改善箇所説明図

改善の内容

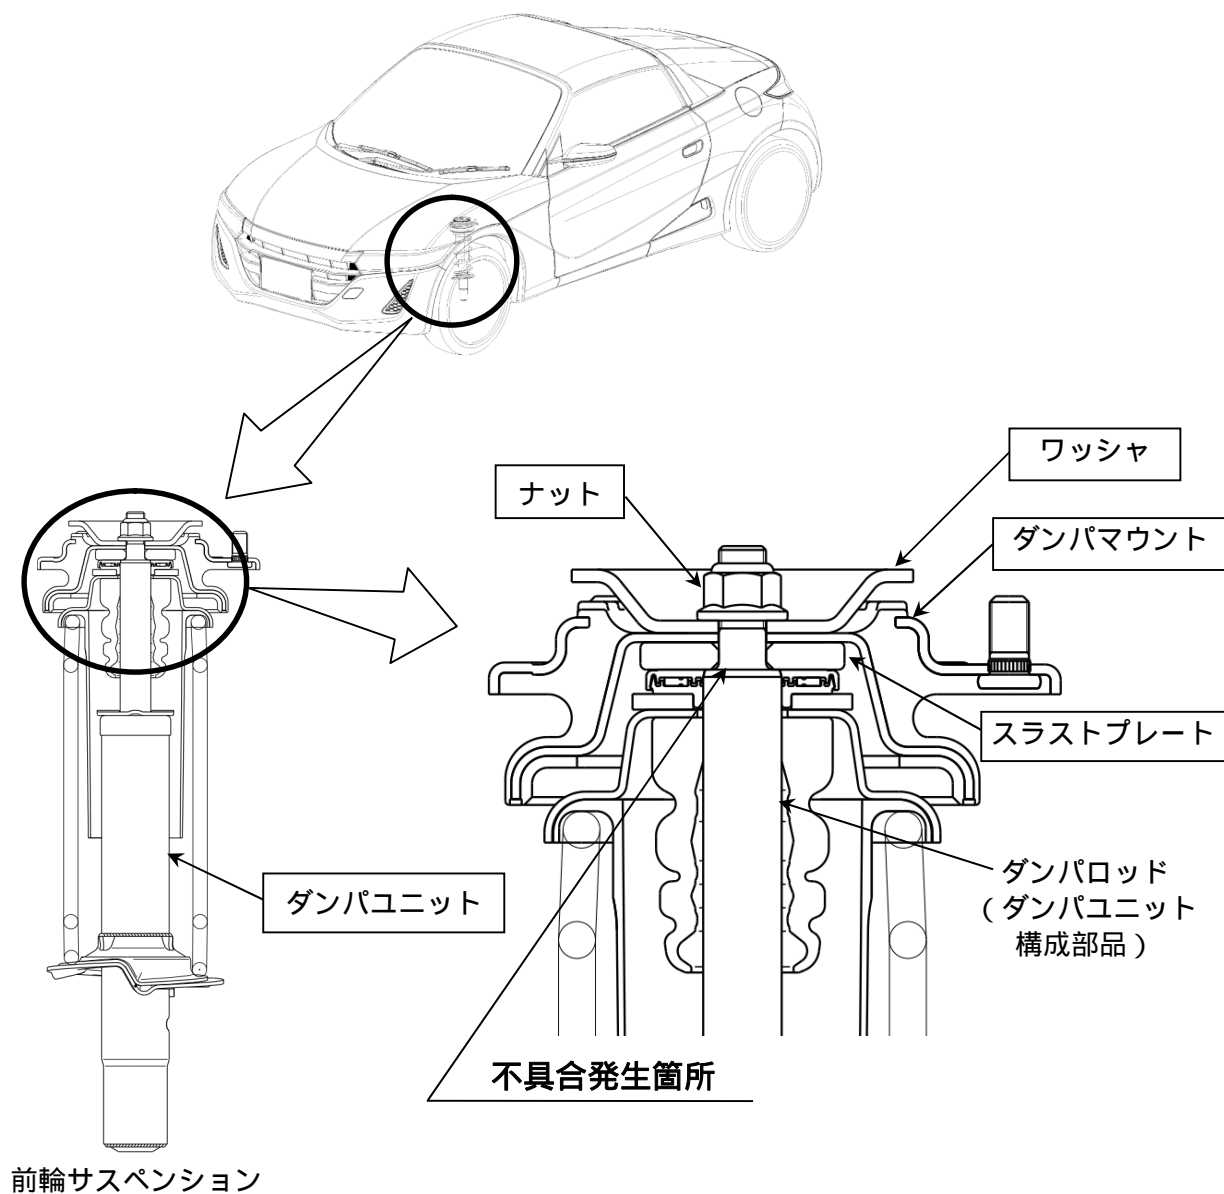
後付け用品として設定している前輪サスペンションにおいて、ダンパユニットとダンパマウントを締め付けるナットの締め付け管理が不十分なため、製造ばらつきにより締結力が低いものがある。そのため、ハンドル転舵時にダンパユニットのロッド締結部にガタが生じ、締結部近傍に過大な応力が加わり、そのまま使用を続けると、最悪の場合、当該ロッドが折損し、走行安定性を損なうおそれがある。

全車両、前輪サスペンションのダンパユニット、ナット、ダンパマウント、スラストプレート及び周辺部品（ワッシャ等）を新品に交換し、規定トルクで締め付ける。

注： は交換部品を示す。

識別：車台番号打刻の下六桁目上部に黄色ペイントを塗布する。
